ADDENDUM

**NOTA BEOORDELING ZIENSWIJZEN
EN AMBTSHALVE WIJZIGINGEN
BESTEMMINGSPLAN NIJKERKERVEEN DEELPLAN 3, 2023**

4 juli 2023

Naam rapport: Addendum Nota beoordeling zienswijzen en ambtshalve wijzigingen
Nijkerkerveen Deelplan 3, 2023
Datum rapport: 4 juli 2023
Status: Ontwerp

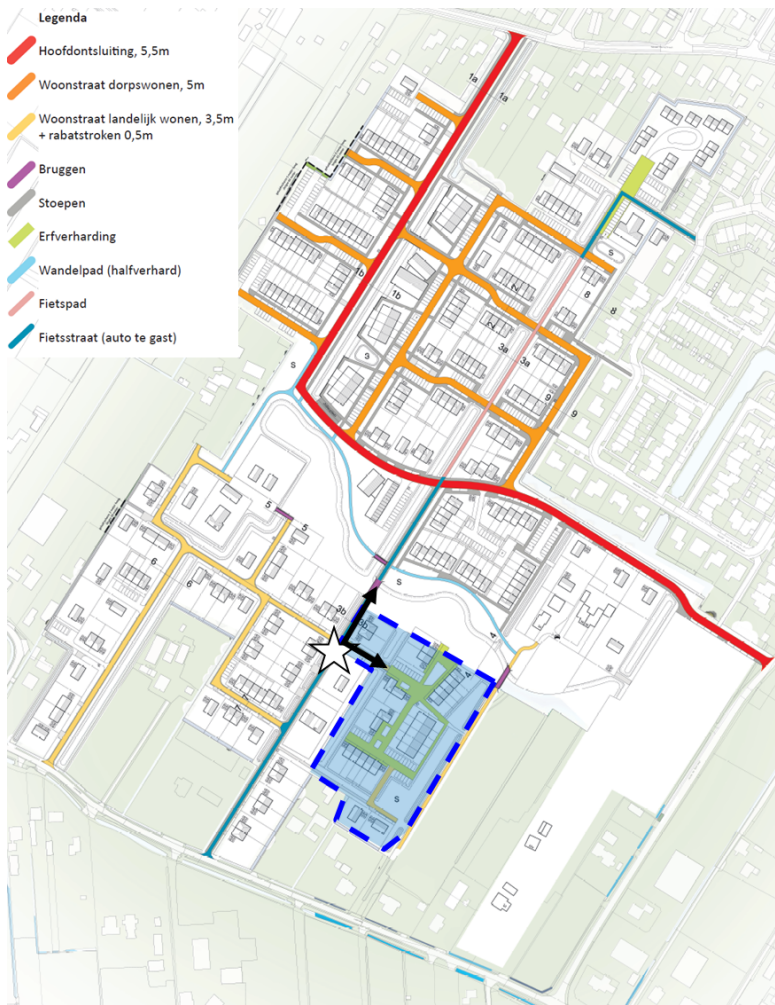
Reclamant geeft aan dat aan de Jacob de Boerweg 26 woning worden gerealiseerd, terwijl die niet opgenomen lijken te zijn in de berekeningen. De impact van het plan op de verkeersveiligheid van de Hoevelakerveenweg, Hogebrinkerweg, van Dijkhuizenstraat en Vrouwenweg is niet onderzocht. De verdeling voor wat betreft de ontsluitingsrichtingen is niet correct. De verkeerstellingen zijn niet meer actueel en de uitkomsten worden kunstmatig laag gehouden. De verkeersveiligheid voor voetgangers en mindervaliden behoeft aandacht.

Het is echter een juiste constatering dat er in de praktijk ook verkeersstromen via de Laakweg/Hogebrinkerweg richting Hoevelaken zullen plaatsvinden. Gezien het feit dat het merendeel van de nieuwe bewoners zich vooral verplaatsen in de directe omgeving van Nijkerkerveen, zal het aandeel via de Laakweg/Hogebrinkerweg redelijk beperkt zijn. Hoewel

aangenomen wordt, dat het aandeel van deze verkeerbewegingen zodanig beperkt zal zijn, dat dit geen invloed zal hebben op de uiteindelijke conclusies, is er toch een nieuwe berekening gemaakt van de toedeling van het verkeer over de verschillende wegen.

Omdat er in de nieuwe berekeningen ook rekening gehouden is met een bescheiden hoeveelheid verkeer, dat vanuit het nieuwe plangebied haar weg zal zoeken via de Laakweg/ Hogebrinkerweg naar Hoevelaken blijft de toename van het verkeer op de Laakweg beperkt tot maximaal 15 motorvoertuigen (395 ten opzichte van 380 motorvoertuigen per etmaal). Dit is een verwaarloosbare toename van het verkeer.

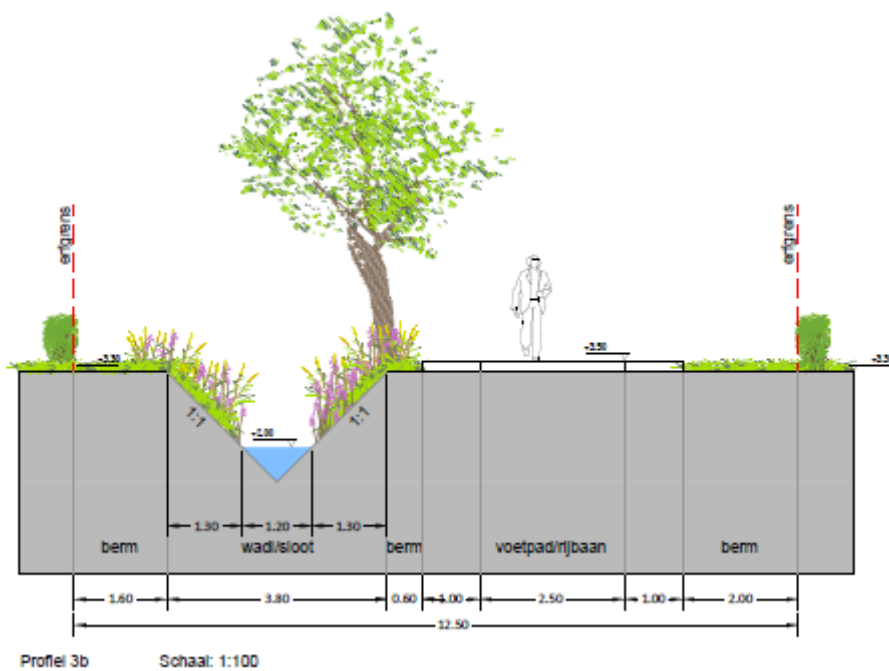
Ondanks dat het Bakkerspaadje een fietsstraat wordt genoemd, is het hier wettelijk mogelijk om 60 km/u te rijden. Het zuidelijke deel van het Bakkerspaadje is te smal, met onder andere als gevolg dat het zuidelijke deel van het plangebied slecht bereikbaar is voor hulpdiensten. Verder is er geen onderzoek uitgevoerd met betrekking tot het Bakkerspaadje aan de zuidzijde en is de positionering van de woningen aan het eind van het Bakkerspaadje niet goed.

[De aanduiding 'voetpad' zal in het profiel nog aangepast worden naar 'fietspad'.](#)

[Het zuidelijk gedeelte wordt ingericht als fietsstraat met een totale breedte van 4,5 meter, bestaande uit een rijloper van 2,5 meter met aan weerszijden een rabatstrook van ieder één meter breed. Op deze fietsstraat is de auto te gast. Bij de nadere uitwerking zal nog onderzocht worden of het nodig is op dit weggedeelte nog een keermogelijkheid te realiseren.](#)

[De term 'voetpad/ rijbaan' in het profiel zal aangepast worden naar 'fietsstraat'](#)
